ARPAT - DIREZIONE TECNICA - Settore VIA/VAS
Via Porpora, 22 - 50144 - Firenze

Oggetto: AUTOSTRADA A1 MILANO-NAPOLI - Tratta Barberino di Mugello/Firenze Nord -
Commento al rapporto SPEA sull'attività di monitoraggio trimestre *Luglio-Settembre 2020*.

Figura 1: stazione di monitoraggio fissa A1-BF-BM-A3-04 (media giornaliera PM10 e PM2.5), stazione monitoraggio mobile A1_BF-BM-A2-01 (media giornaliera PTS), dati III trimestre 2020.

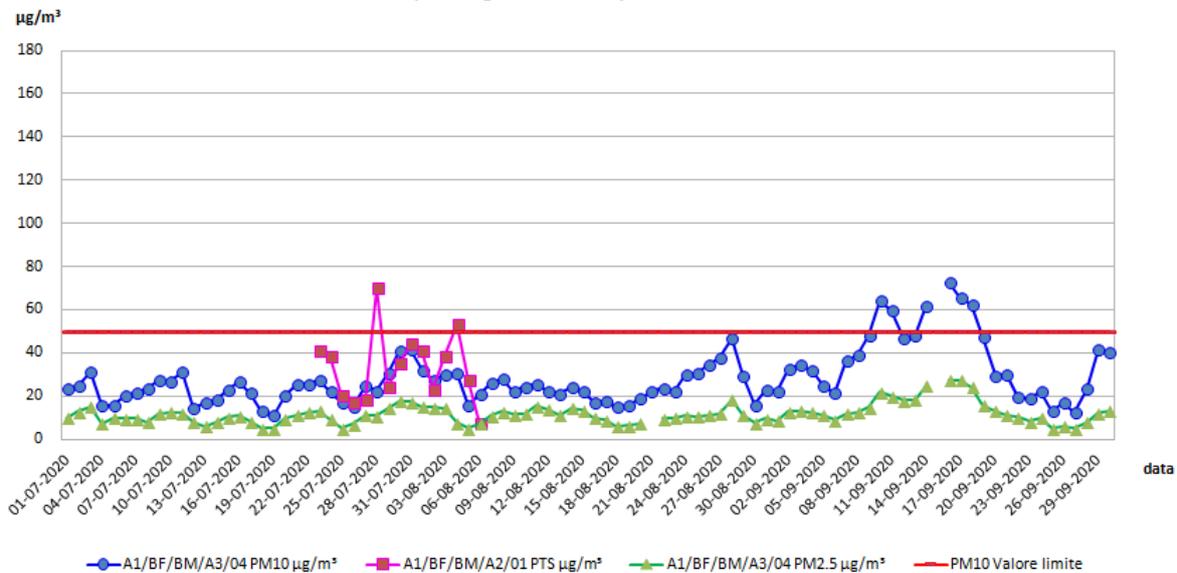
In generale si rileva che le concentrazioni di PTS seguono sostanzialmente - come atteso - l'andamento del PM10 e del PM2.5 rilevati dalla vicina stazione in continuo A1-BF-BM-A3-04 (Figura 1).

Dalle elaborazioni di ARPAT emerge che nei due casi di superamento del limite giornaliero di PM10, la

media di PM10 della stazione A1-BF-BM-A3-04 è significativamente superiore alla corrispondente media giornaliera delle stazioni pubbliche prese come termine di confronto (oltre le 20 unità), la componente *coarse* del parametro PM10 è risultata significativa. Alla luce dei dati disponibili e tenuto conto che in prossimità della stazione di monitoraggio è presente un cantiere per la costruzione di edifici residenziali non di Autotrade, appaiono plausibili le considerazioni di SPEA al riguardo. Si raccomanda comunque che i lavori svolti da PAVIMENTAL si attengano alle mitigazioni previste dal PMA, in modo da limitare la polverosità, come contributo proveniente dal proprio cantiere, ovvero da quella prodotta dalla viabilità dei mezzi di cantiere.

Figura 2: stazione di monitoraggio fissa A1-BF-BM-A3-04 (media giornaliera PM10), confronto con la media delle contemporanee concentrazioni di PM10 delle stazioni regionali di monitoraggio (RRT-FI Agglomerato di Firenze) urbane traffico e urbane fondo prese come riferimento, dati III trimestre 2020.

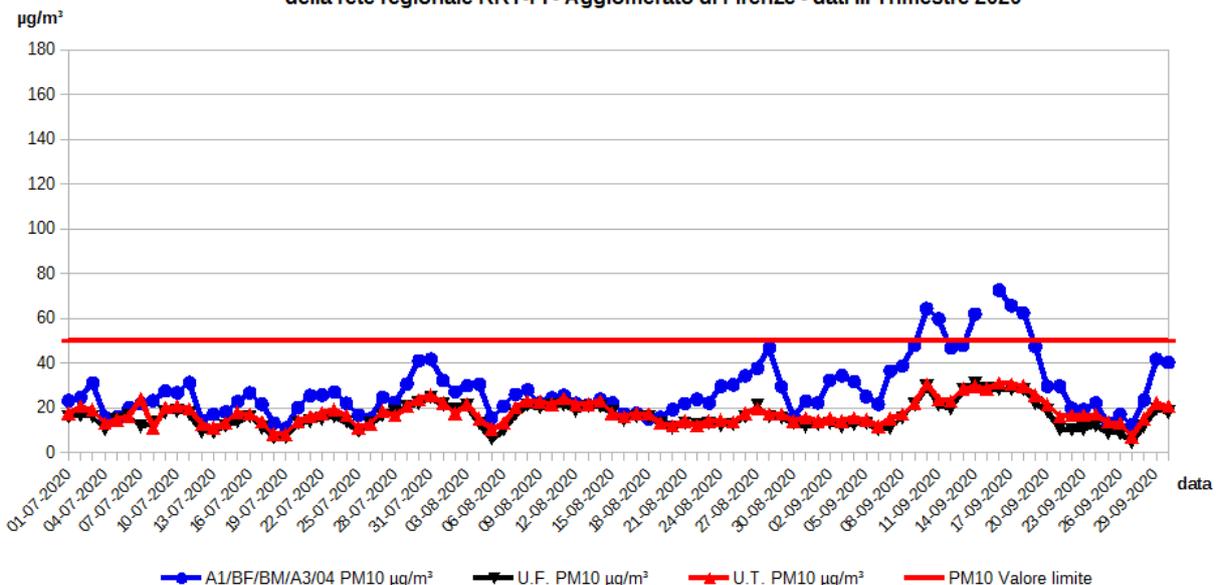
Nel grafico di Figura 2 il PM10 della stazione di monitoraggio fissa A1-BF-BM-A3-04 (media giornaliera PM10) è posto in relazione alla contemporanea media di PM10 delle stazioni regionali di monitoraggio prese come riferimento (fondo: FI-Scandicci e FI-Bassi; e traffico: FI-Gramsci, FI-Mosse). Dal grafico si nota come le concentrazioni di PM10 della stazione di cantiere sostanzialmente seguono l'andamento delle relative concentrazioni registrate dalle stazioni pubbliche di riferimento. In particolare, si notano nel mese di settembre, significativi picchi della stazione SPEA oltre il valore limite giornaliero.

Figura 3: stazione di monitoraggio fissa A1-BF-CA-A3-05 (media giornaliera PM10 e PM2.5), stazioni monitoraggio mobili A1-BF-CA-A2-02, A1-BF-CA-A2-03 e A1-BF-CA-A2-06 (media giornaliera PTS), dati III trimestre 2020.

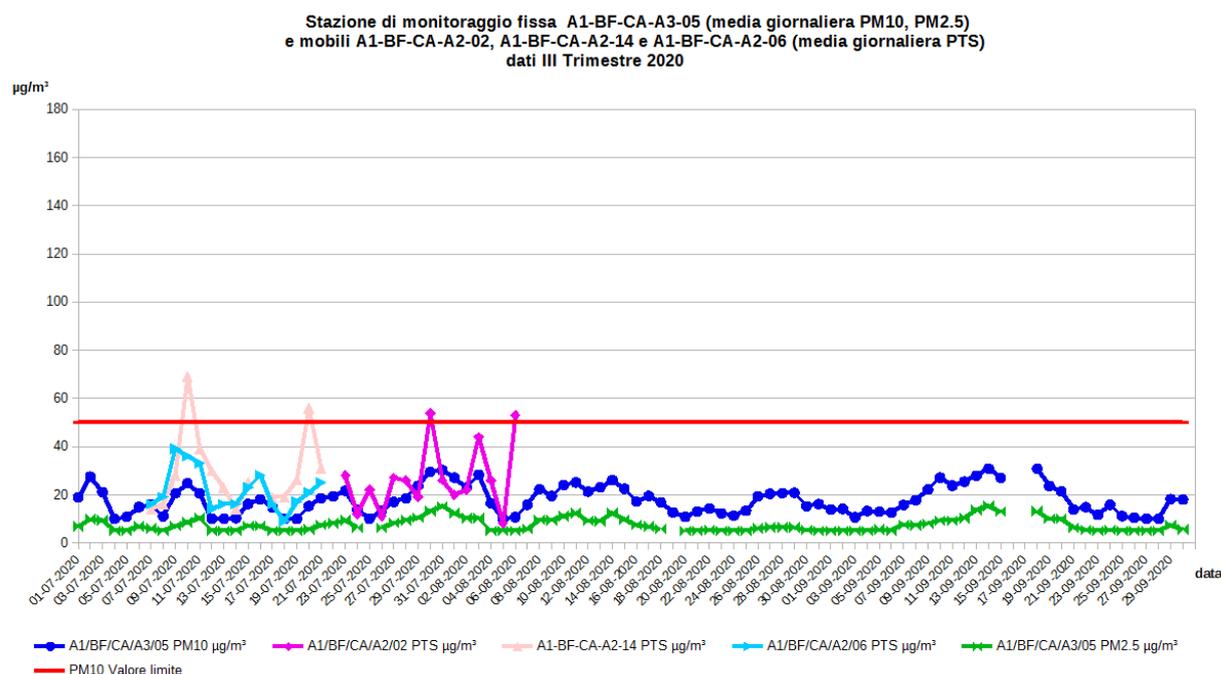
In generale si rileva che le concentrazioni di PTS seguono - come atteso - l'andamento del PM10 e del PM2.5 rilevati dalla vicina stazione in continuo A1-BF-CA-A3-05 (Figura 3).

Il grafico di Figura 3 mostra l'andamento del PM10 e PM2.5 registrato dalla stazione fissa A1-BF-CA-A3-05 e le PTS registrate dalle tre stazioni mobili A1-BF-CA-A2-02, A1-BF-CA-A2-03 e A1-BF-CA-A2-06. Non emergono particolari osservazioni degne di nota.

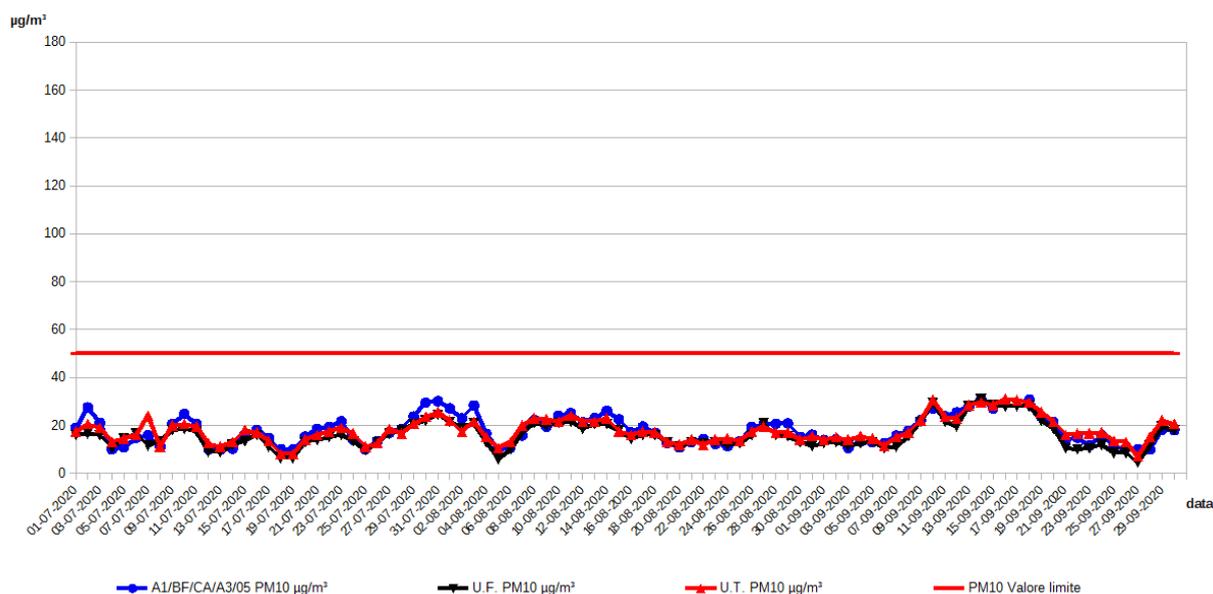
Nel grafico di Figura 4 il PM10 della stazione di monitoraggio fissa A1-BF-CA-A3-05 (media giornaliera PM10) è posto in relazione con la contemporanea media di PM10 delle stazioni regionali di monitoraggio prese come riferimento (fondo: FI-Scandicci e FI-Bassi; e traffico: FI-Gramsci, FI-Mosse). Non emergono particolari osservazioni degne di nota.
